SERVICE INFO – INA 0061

Înlocuirea rolor întinzătoare

531 0037 10 și 531 0353 10 (unitate de accesorii pe partea frontală a motorului) cu modelul 531 0241 10

Figura 1: Role întinzătoare și diferențele dintre acestea

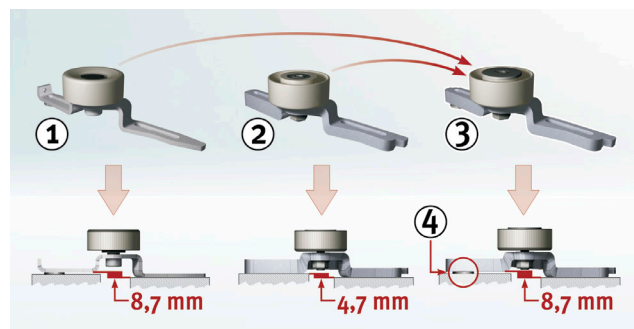
Cele două role întinzătoare 531 0037 10 și 531 0353 10 (montate pe unitatea de accesorii de pe partea frontală a motorului) nu mai sunt de actualitate; au fost înlocuite cu piesa cu nr. de identificare 531 0241 10.

Pentru a compensa diferența de înălțime, folosiți șaiba de 4 mm grosime livrată împreună cu rola întinzătoare 531 0241 10.
